RELATÓRIO DE AUDITORIA	
Ordem de Serviço:	Nº 19/2018/SMJ/CGM-AUDI
Unidade Auditada:	Secretaria Municipal de Educação
Período de Realização:	22/02/2018 a 22/03/2018

Este relatório apresenta o resultado da auditoria referente à Ordem de Serviço nº 19/2018/SMJ/CGM-AUDI, realizada na Secretaria Municipal de Educação, com o objetivo de analisar as contratações realizadas mediante dispensa de licitação na DRE Campo Limpo.

Imagem 10: Gramado nas fotos do relatório prévio (SEI 3387550)

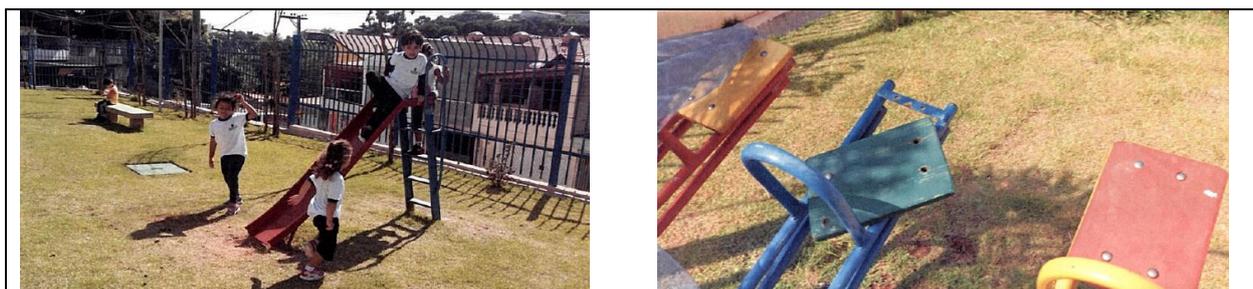
Ocorre que a substituição da grama, além de não ter sido solicitada pela Unidade no processo, não aparentava ser necessária, uma vez que os relatórios fotográficos mostram que a grama estava em condições normais. Acrescente-se a isso o fato de a Unidade ser nova, inaugurada em julho de 2016, cuja grama provavelmente teria sido plantada nesse período.

Sendo assim, O escopo do trabalho compreendia retirar a grama nos locais com o solo danificado, preencher com material limpo, plantar grama nova, reparar brinquedos e retirar brinquedos quebrados que a administração da unidade não julgasse próprio para seus alunos. Além disso, a administração solicitou um reposicionamento de vários brinquedos, atendendo a um layout por ela estabelecido, o que ocasionou mais locais para reparar a forração de grama. Os brinquedos retirados por estarem inoperantes foram deixados na unidade (ver memorando anexo acima, confirmando).

Imagem 12: Brinquedos que não foram localizados na visita *in loco*

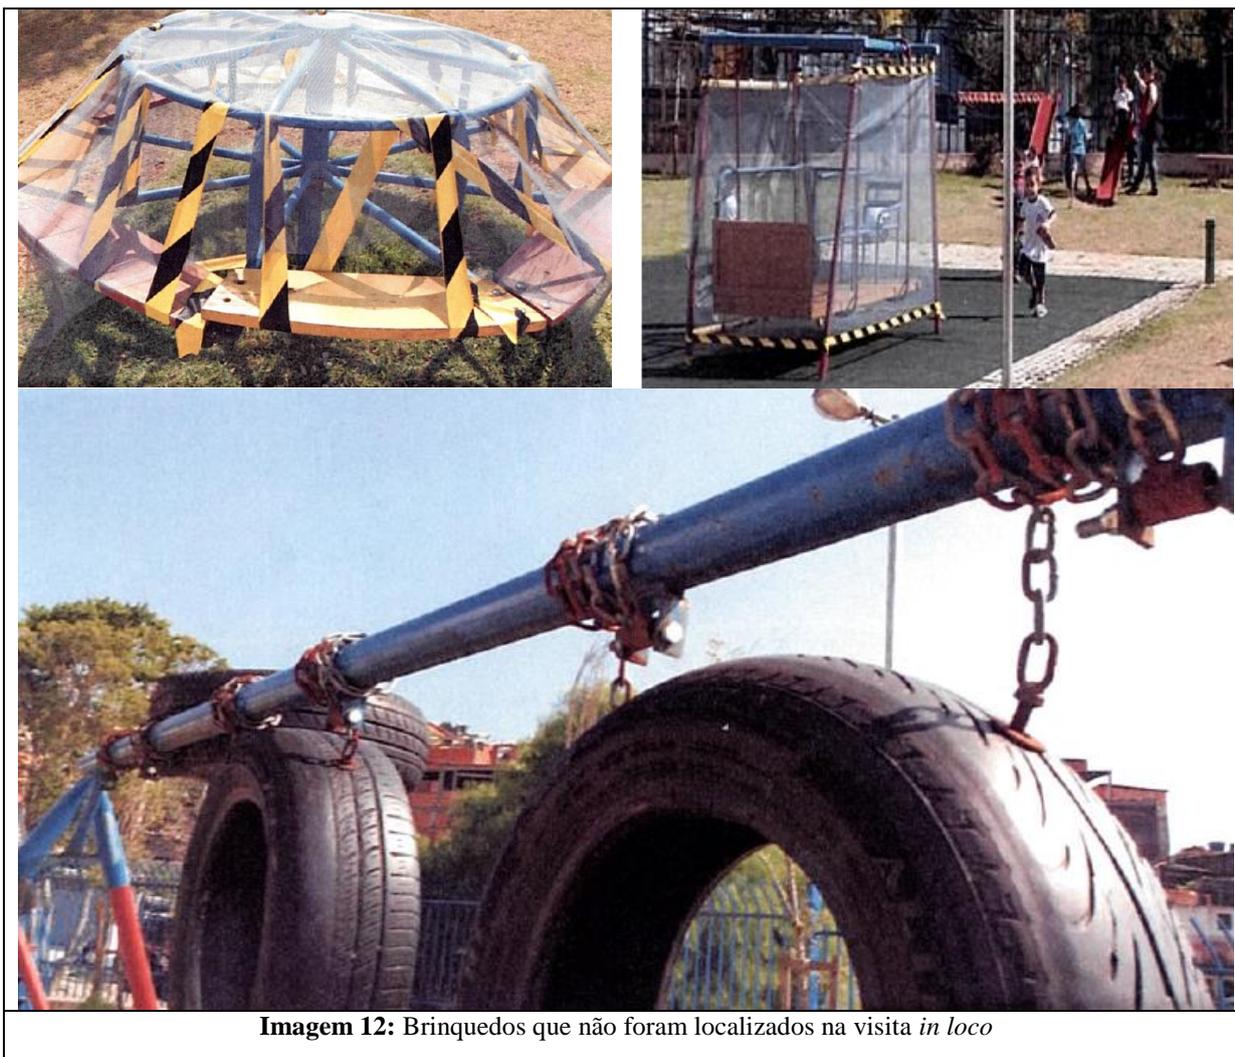
Sobre essa Unidade também cabe registrar que alguns brinquedos da área externa que aparecem no relatório fotográfico de antes da execução (Imagem 12), não estavam na Unidade na data da visita.

Fotografia 33 - Reparos nas calhas em diversos locais

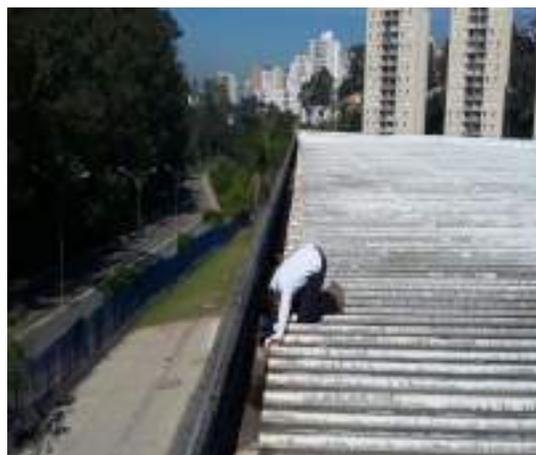
10.11.03 – Calha em chapa galvanizada nº. 24:

Conforme descrito na memória de cálculo que acompanha a medição, estes serviços foram considerados nas calhas da cobertura do BEC.

Fotografia 39 -

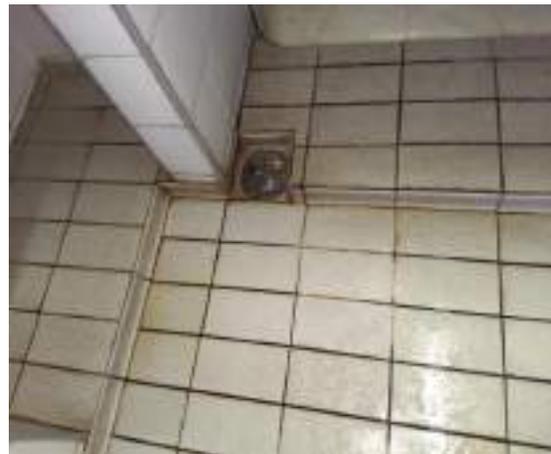
10.10.15 – Caixa sifonada de PVC rígido 250 x 230 x 75 mm

Estão localizados na EMEI, a saber: 1 no pátio sobre a cozinha de CEI; 1 na cozinha da EMEI sobre o corredor em frente aos sanitários do CEI; 1 no sanitário para portadores de necessidades especiais da EMEI; 1 no corredor da EMEI em frente a sala de vídeo da CEI e 1 na lavanderia do CEI sobre o forro conforme fotos abaixo.

Fotografia 43 – Luminária antiga que foi substituída.

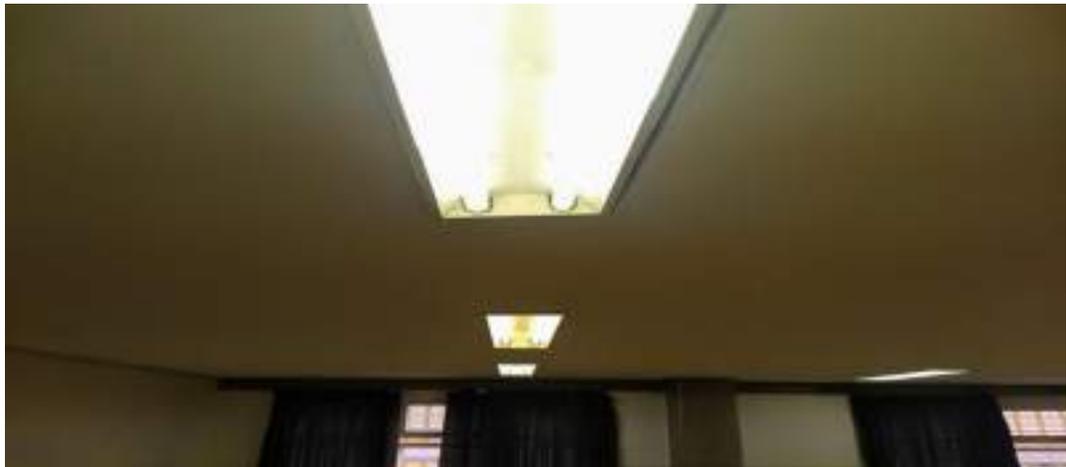
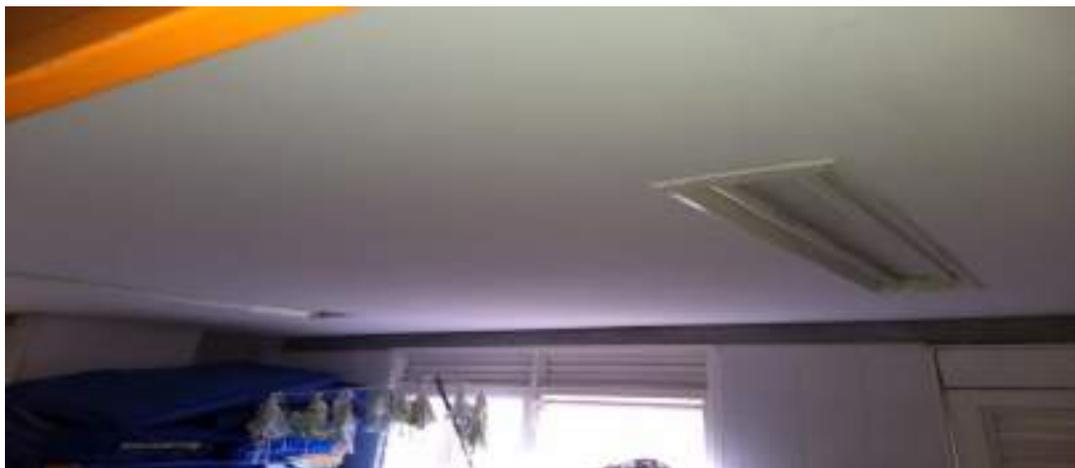
09.72.11 – Recolocação de luminária interna para lâmpada fluorescente - $6 \times 57,75 = 346,50$

Fotografia 92 - Barrilete da segunda caixa d'água

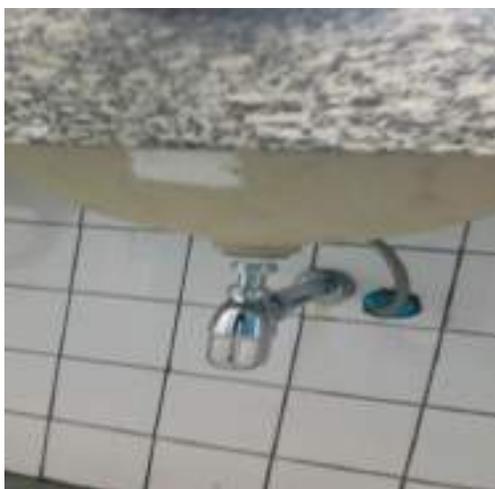
10.04.68 - TUBO DE PVC RIGIDO SOLDAVEL 3"

A unidade escolar tem duas caixas d’água superiores e estava contemplada a manutenção somente de uma, justamente a que abastece a cozinha. Então, foi detectada a necessidade de intervenção também no barrilete da outra caixa durante as intervenções, executando uma manutenção nas tubulações e troca de registros o que inicialmente não estava previsto na planilha. Portanto, não houve prejuízo ao Erário.
